Interporto della Toscana Centrale Progetto di ampliamento

Studio di impatto ambientale

*Documento di chiarimenti ed integrazioni alla
richiesta di cui alla nota DVA-2015-0016925
Relazione Generale*

Figura 6-1 Stralcio esemplificativo Tav 1 Allegato 5

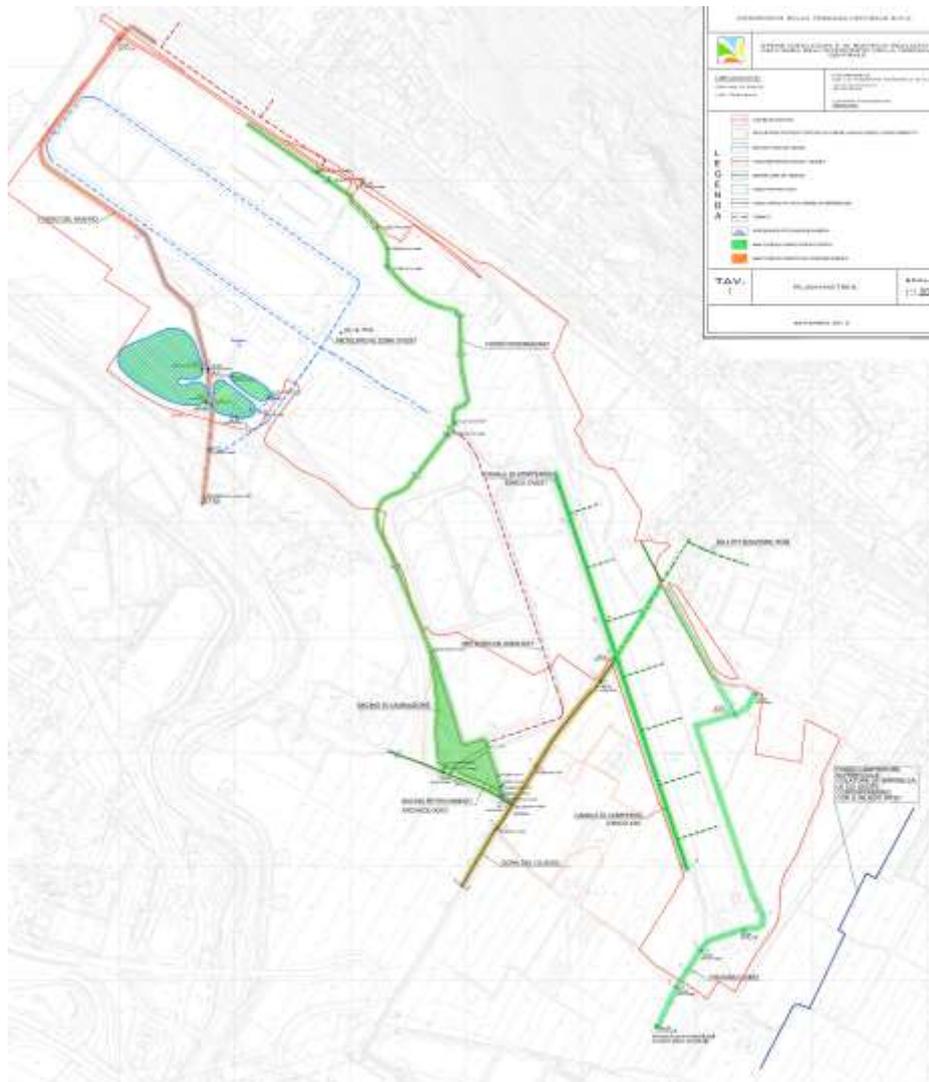
6.1 Quadro conoscitivo delle opere idrauliche realizzate da Interporto della Toscana Centrale

Con riferimento allo stato attuale delle opere idrauliche realizzate da Interporto della Toscana Centrale, è possibile evidenziare come il reticolo idraulico superficiale che attraversa l'area dell'interporto stesso è contenuta nell'Allegato 5 – "Tav 1 – Planimetria generale Opere idrauliche e di bonifica realizzate nell'area dell'Interporto della Toscana Centrale" a cui si rimanda per una localizzazione spaziale del reticolo stesso.

Figura 6-3 Planimetria dell'area di ampliamento con indicazione delle nuove opere idrauliche

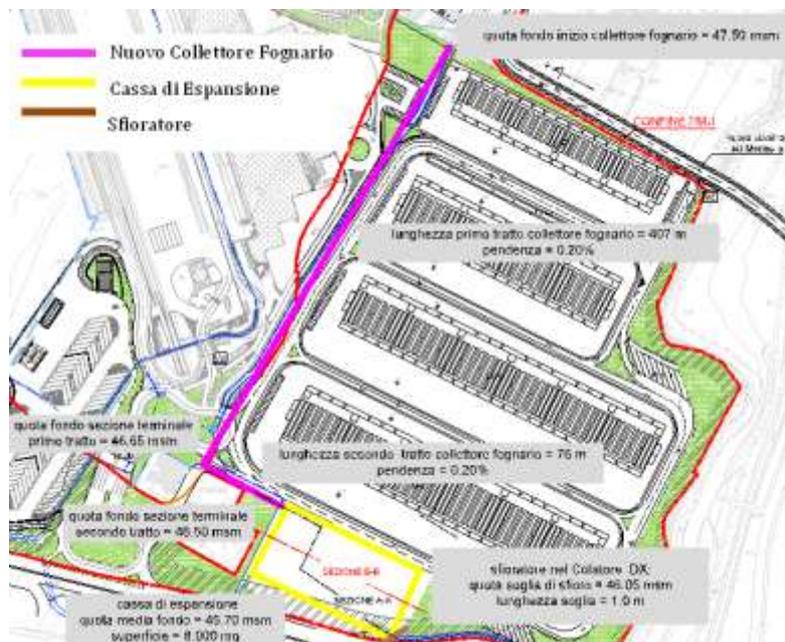
Le ipotesi progettuali riguardano il sistema idraulico relativo al fosso Colatore Destro e la laminazione delle piogge conseguenti all'impermeabilizzazione dell'area oggetto di ampliamento. Rimandando al citato allegato per la descrizione dimensionale delle opere di cui in Figura 6-3 nonché delle verifiche effettuate appare opportuno evidenziare che:

- le condizioni di pericolosità idraulica connesse al reticolo idrografico afferente all'area dell'Interporto sono state valutate in riferimento ai soli corsi d'acqua idraulicamente interferenti con il progetto di ampliamento dell'Interporto.
- La modellazione idraulica ha pertanto riguardato due corsi d'acqua, il Colatore Destro del Marinella e il torrente Marinella.
- Entrambi i corsi d'acqua sono stati verificati per portate con tempo di ritorno pari a 200 anni e, seppur con modeste criticità rilevabili sul Torrente Marinella, le capacità di contenimento appaiono in generale adeguate e comunque tali da ritenere assente il rischio di esondazione per portate con tempi di ritorno pari trenta anni.

Figura 8-1 Stralcio cartografia ricettori

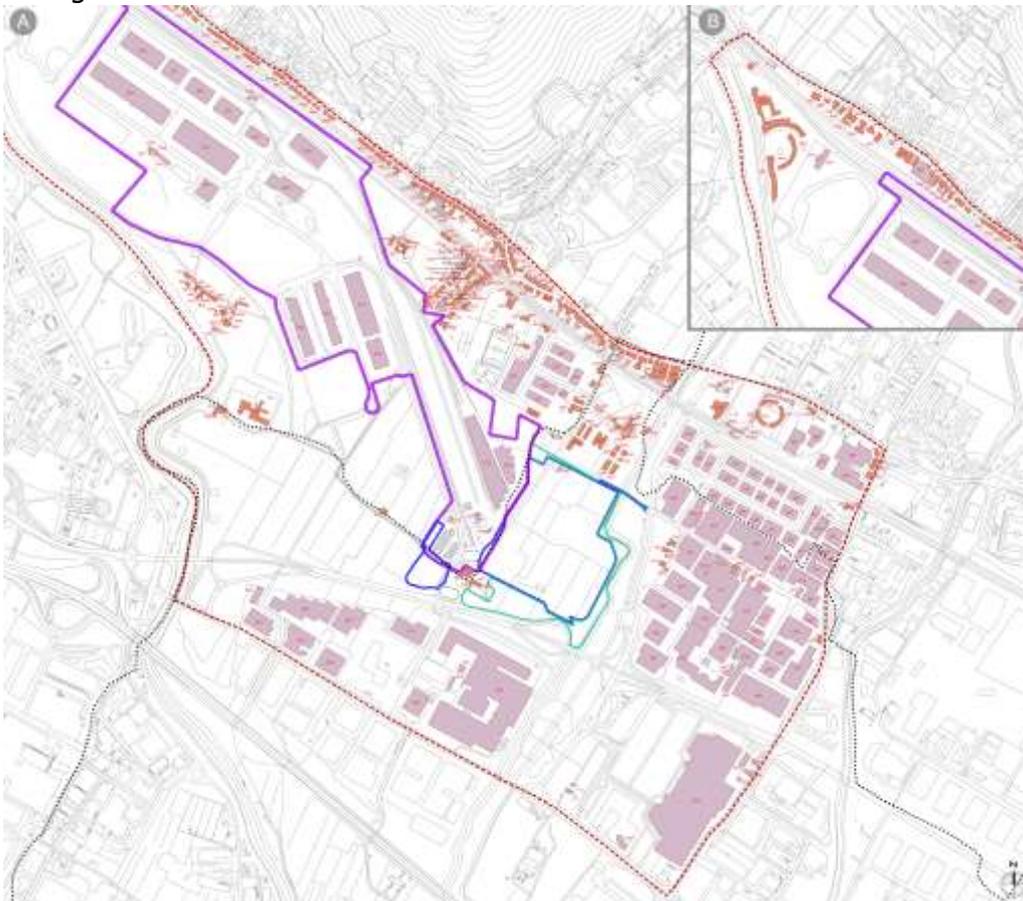
<i>Rumore</i>	1	Redazione e firma dello studio acustico	-	3c		8.1
	2	Quadro normativo di riferimento	-	3c		8.2
	3	Documentazione delle misure fonometriche di caratterizzazione	-	3c.1.a		8.3
	4	Descrizione e caratterizzazione delle sorgenti di rumore simulate nello scenario post operam	-	3c.2.a		8.4
	5	Elenco dei ricettori più impattati dal	-	3c.2.b		8.5

Al fine di valutare i ricettori maggiormente impattati si può fare riferimento a tale elaborato considerando che i ricettori per i quali i valori limite del livello sonoro vengono superati, sono stati evidenziati con delle caselle con carattere sfondo rosso al fianco del livello calcolato.

Dal riscontro del numero identificativo (colonna 2) e del piano del ricettore (colonna 3), è possibile rintracciarne l'ubicazione sulla cartografia (cfr. DI RUM T01) della mappa relativa che riporta la disposizione degli edifici con i relativi codici identificativi.

Figura 9-4 L'ideogramma progettuale

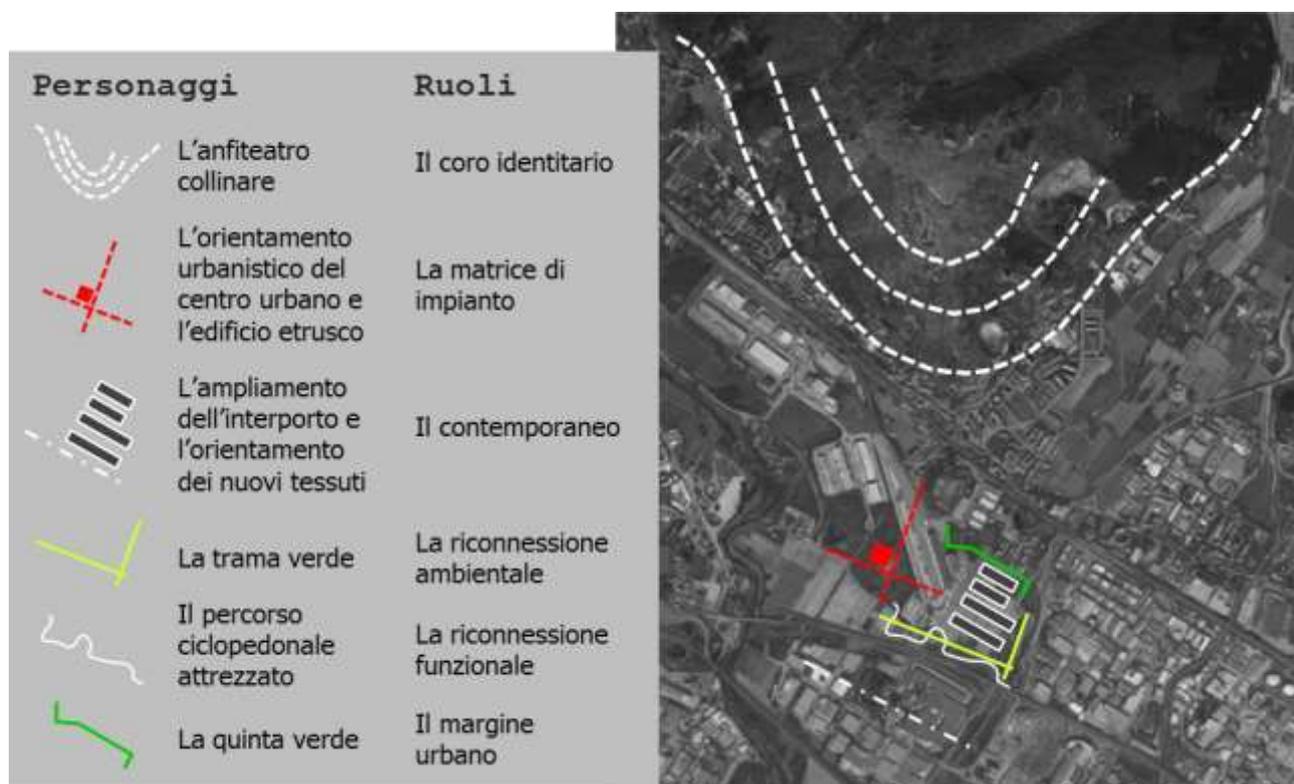
<i>Quadro/ comp.</i>	<i>Richieste</i>	<i>MATTM</i>	<i>Regione Toscana</i>	<i>Oss.</i>	<i>Par.</i>
	nuovo ampliamento				
6	Aspetti metodologici concernenti l'impostazione dello studio modellistico	-	3c.2.c 3c.2.d 3c.2.e		8.6
7	Approfondimento dello studio modellistico	QAMB 2 trattino	3c.3.a 3c.3.b 3c.3.c 3c.3.d 3c.3.e 3c.2.g 3c.2.i 3c.2.j 3c.2.k	22	8.7
10	Piano di monitoraggio post operam e fase di cantiere		3c.2.h 3c.3.f		8.8
Paesaggio	11	Redazione Relazione paesaggistica	QAMB 3 trattino	3e.2	9.1
	12	Interventi di inserimento paesaggistico e coerenza con la rete ciclopedonale pianificata	QAMB 4 trattino	3e.1	11 9.1

La quinta verde, come denuncia il suo stesso nome, è invece destinata a rivestire il ruolo di nuovo margine urbano verso il quartiere Il Rosi, interponendosi tra questo e l'ampliamento dell'interporto.

Stante quanto detto, l'ideogramma di progetto a partire dal quale è stata sviluppata la soluzione progettuale, ossia il "copione" recitato dai diversi "personaggi" può essere così rappresentato (cfr. Figura 9-4).
